柏崎刈羽原子力発電所 6 号及び 7 号炉

浸水防止設備の変更に伴う
関係条文等の整理表

まとめ資料変更内容一覧 (5 条, 40 条)

まとめ資料変更内容一覧 (9 条)

第 2.1-1-3 図 敷地の特性に応じた津波防護の概要 (大湊側詳細)

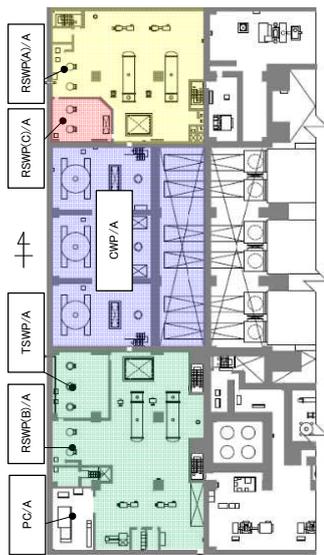
変更前	変更後	備考
		<p>止水ハッチ, ダクト閉止装置及び浸水防止ダクトの削除に伴う配置図の変更</p>

第2.3-1図 漏水の発生を想定する床面と浸水想定範囲

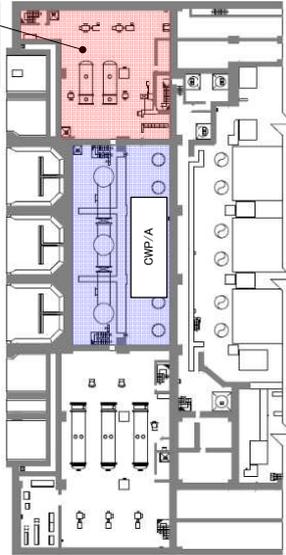
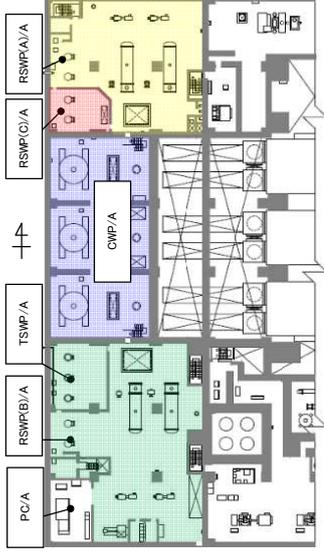
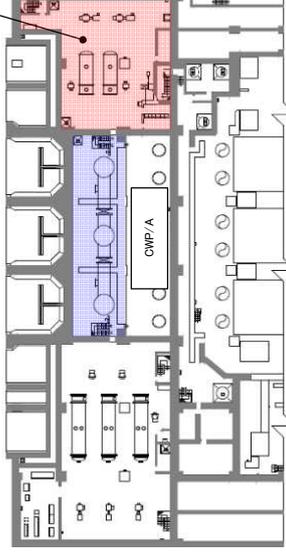
浸水対策範囲の変更に伴う、循環水ポンプを設置する床面で漏水が発生した場合の浸水想定範囲の変更

第2.4-1 図 浸水防護重点化範囲概略図

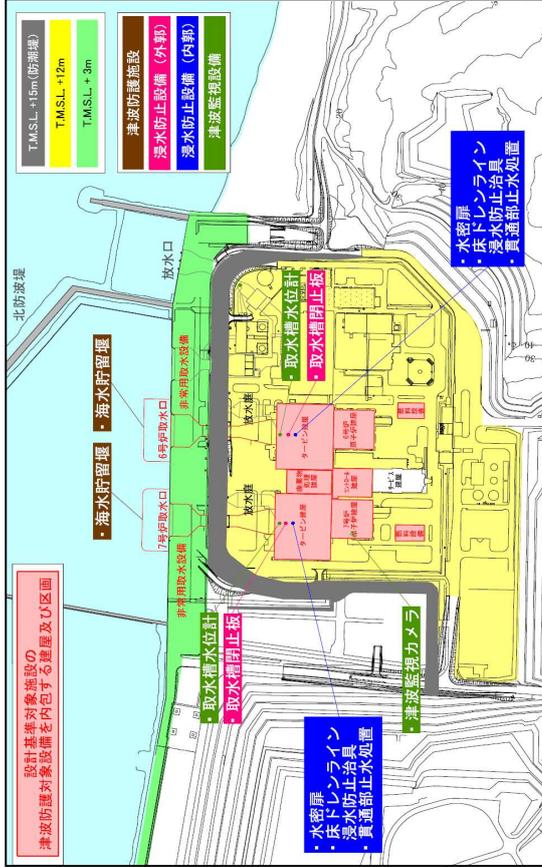
止水ハッチ、ダクト閉止板及び浸水防止ダクトの削除に伴う配置図の変更

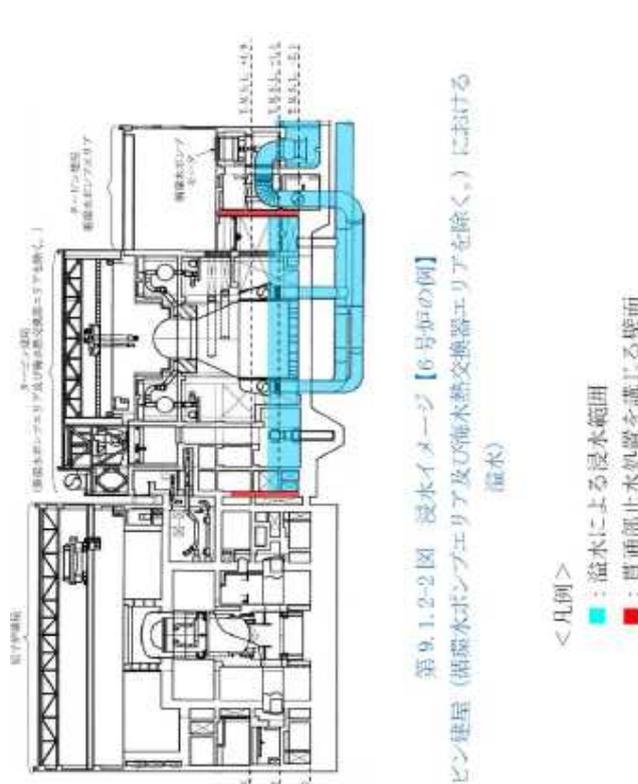
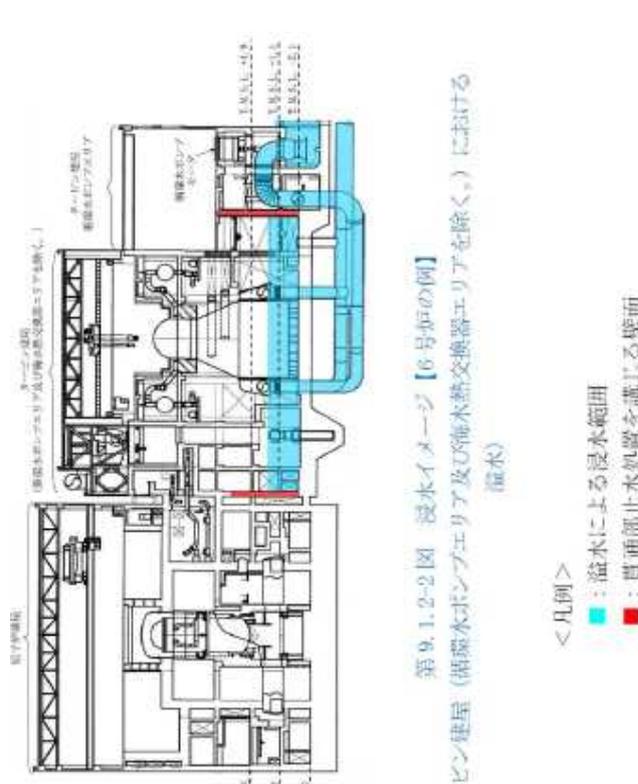
評価用津波波形の変更及び復水器を設置するエリアの浸水対策範囲の変更に伴う浸水水位の変更

第 2.4-9-2 図 浸水対策の実施範囲 (6号炉縦断面) (1/2)

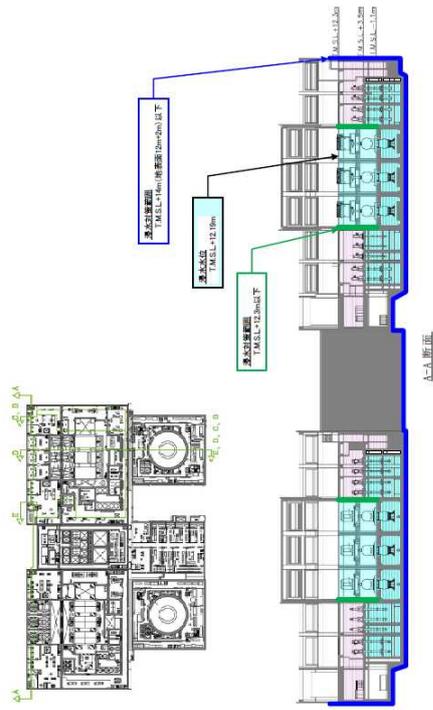
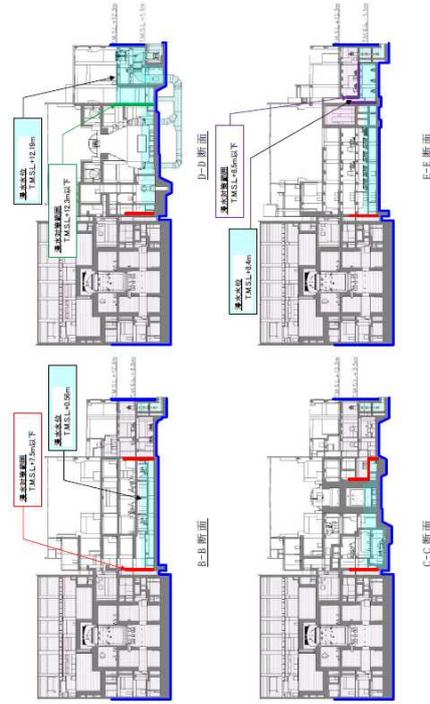
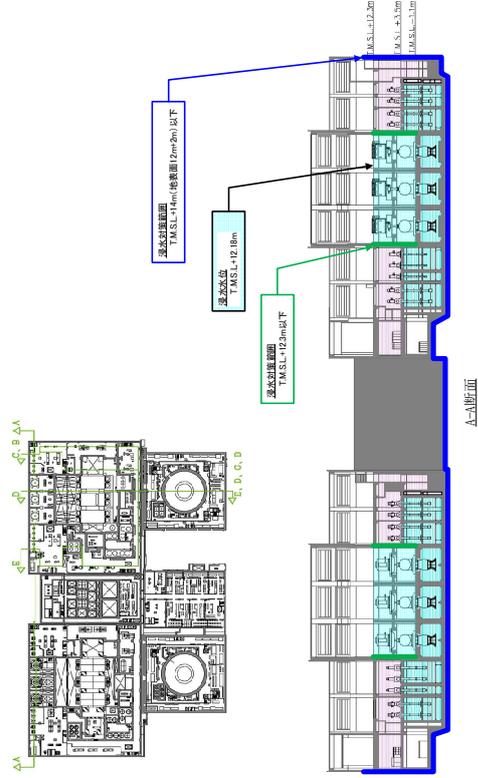
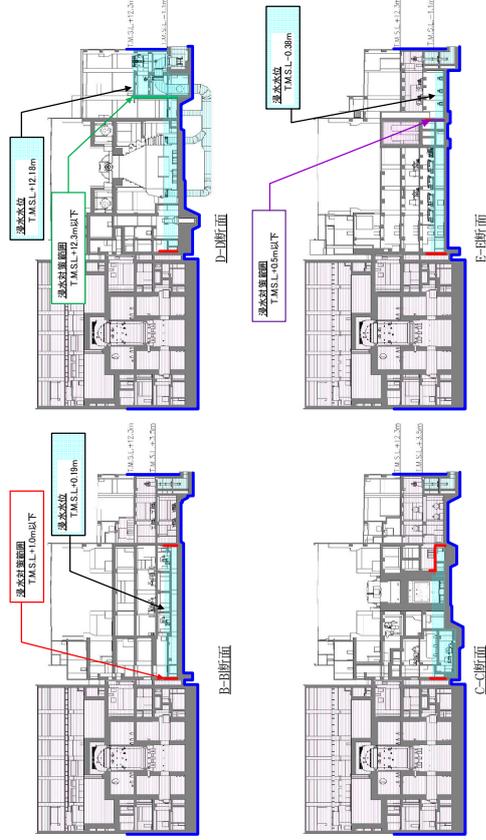
各エリアの浸水水位及び止水水対策範囲の変更を反映

各エリアの浸水水位及び止水水対策範囲の変更を反映

第9.1.2-2図 浸水イメージ【6号炉の例】

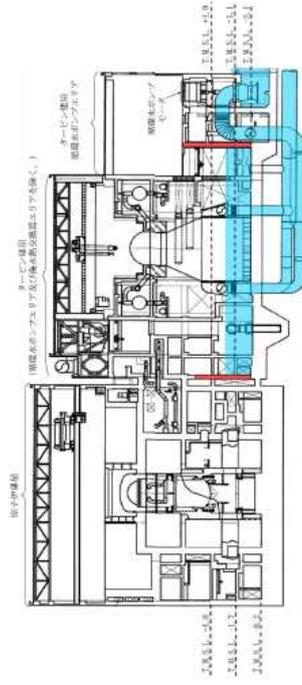
評価用津波及び
 区画変更による
 溢水量及び浸水
 水位変更（前ペー
 ジから）

区画変更
 マスキング削除

添付第14-1-1-1図 水密扉、ダクト閉止板及び止水ハッチの設置位置並びに施工例 (6号炉 タービン建屋地下2階)

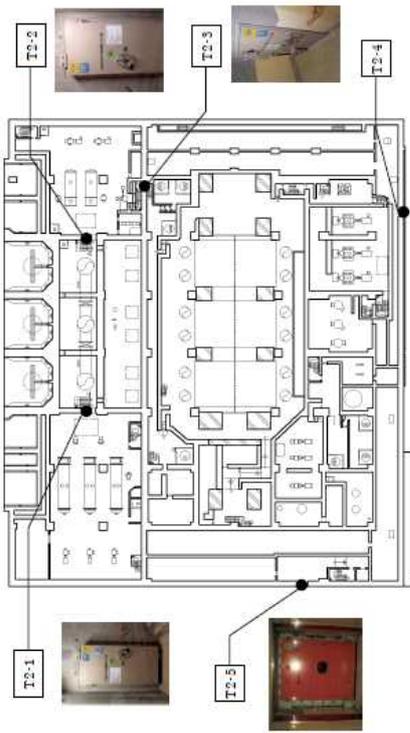
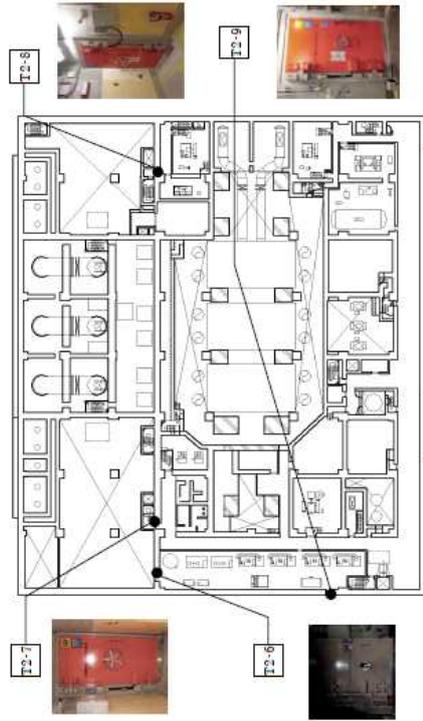
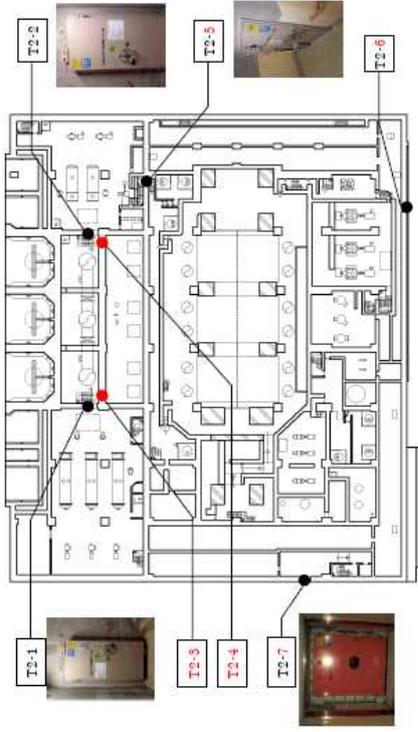
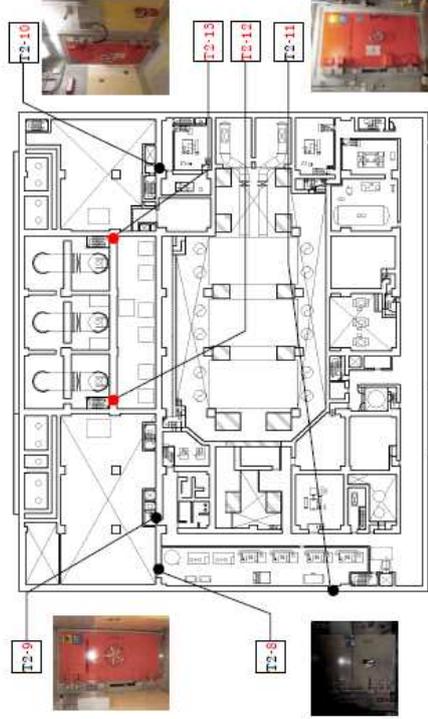
浸水対策範囲の変更及びタービン補機冷却海水系隔離システムの設置に伴う浸水防止設備の変更を反映

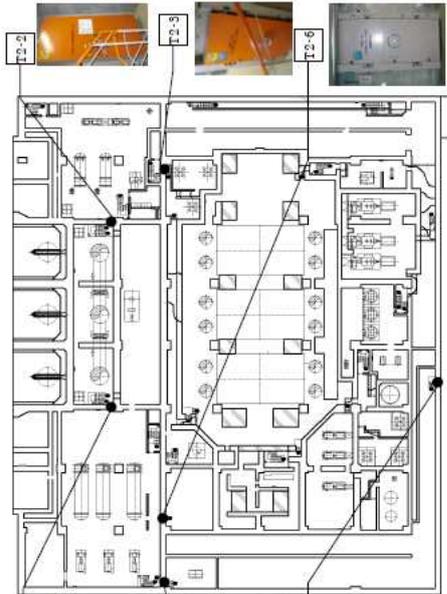
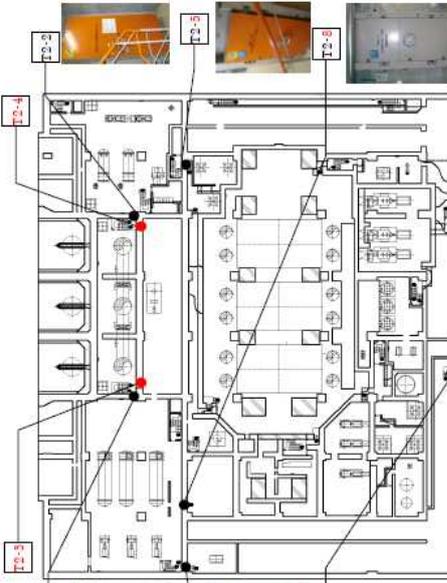
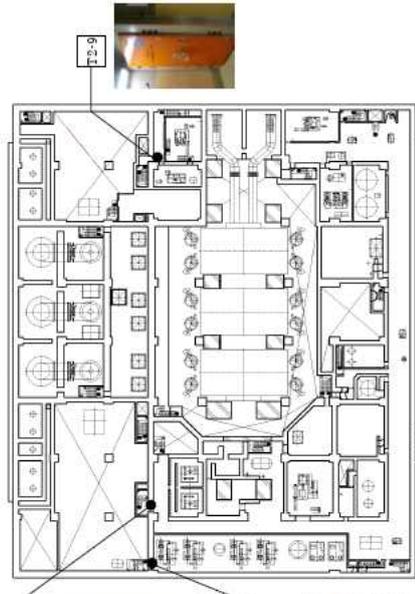
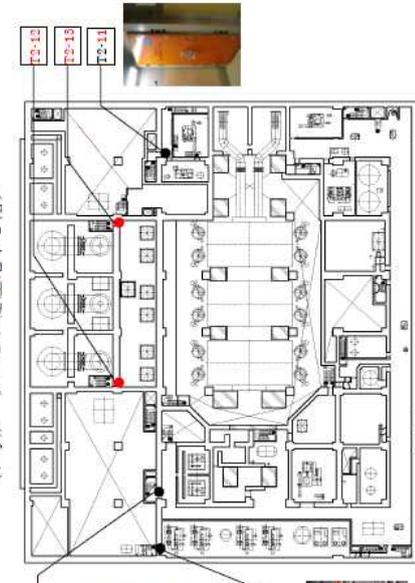
浸水対策範囲の変更及びタービン補機冷却海水系隔離システムの設置に伴う浸水防止設備の変更を反映

第 9-1(a)図 各エリアの溢水影響評価上の区画及び位置関係 (7号炉の例)

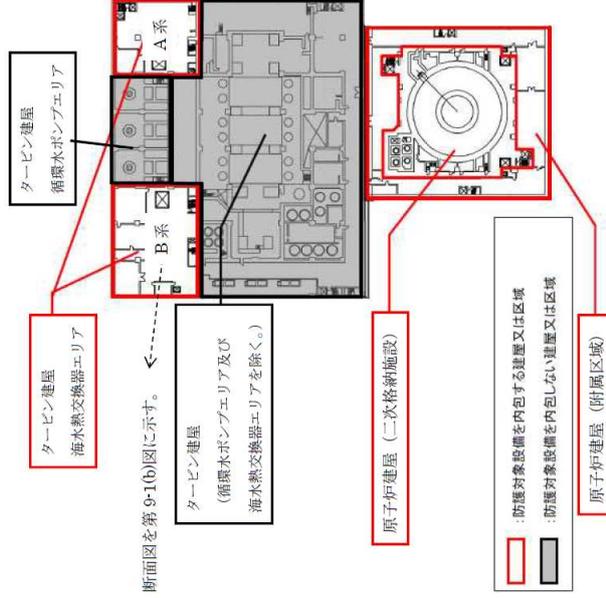
浸水防止設備の変更
 による区画変更
 マスキング削除

第9.1.1-2図 破損を想定する伸縮継手の配置 (7号埠の例)

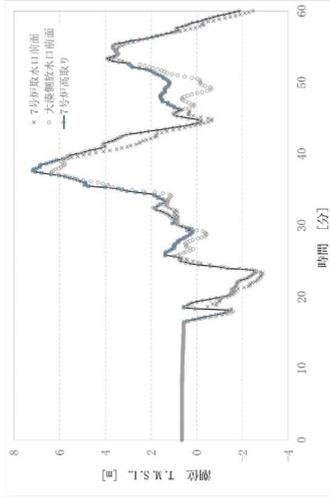
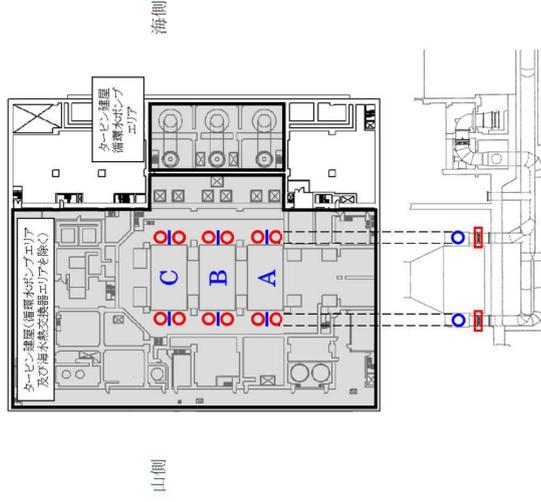
津波波形変更に伴う図の変更

第9.1.2-1図 継手幅イメージ (6号炉 復水器入口弁部伸縮継手の場合)

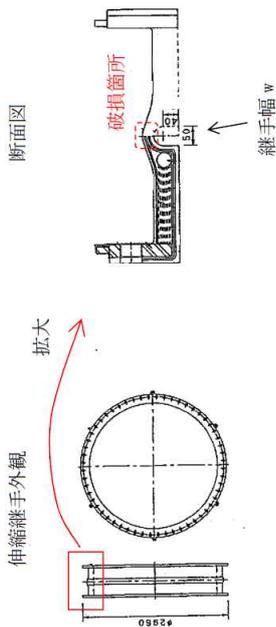
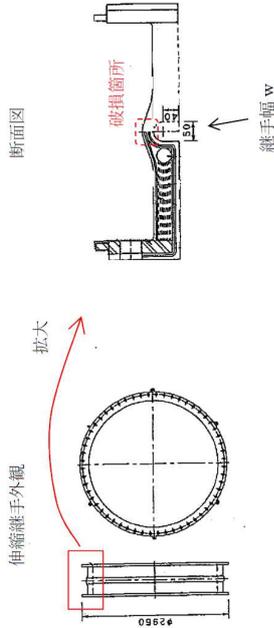
評価用津波変更によ
る溢水流量変更

第9.3.2-2図 浸水イメージ【7号炬の例】
(タービン建屋海水熱交換器エリアにおける溢水)

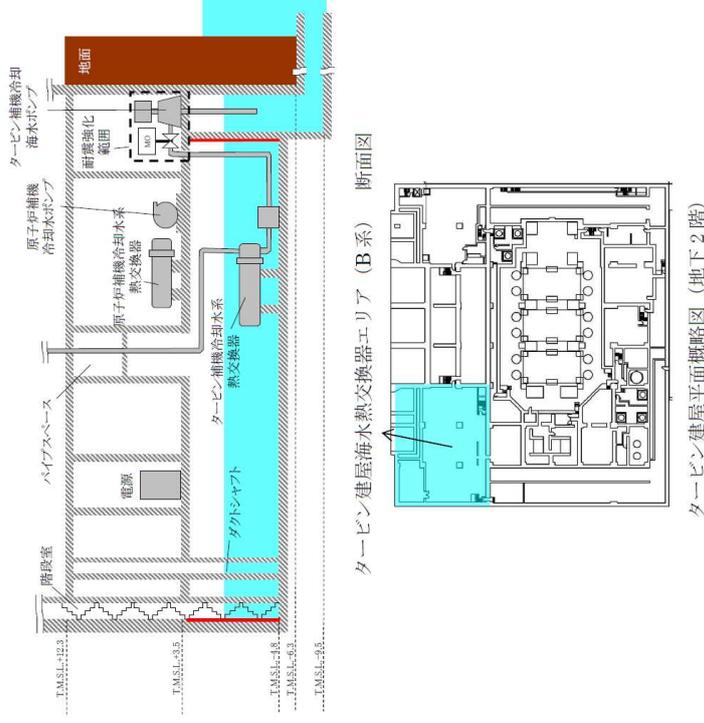
タービン補機冷却海水系隔離システム設置に伴う変更
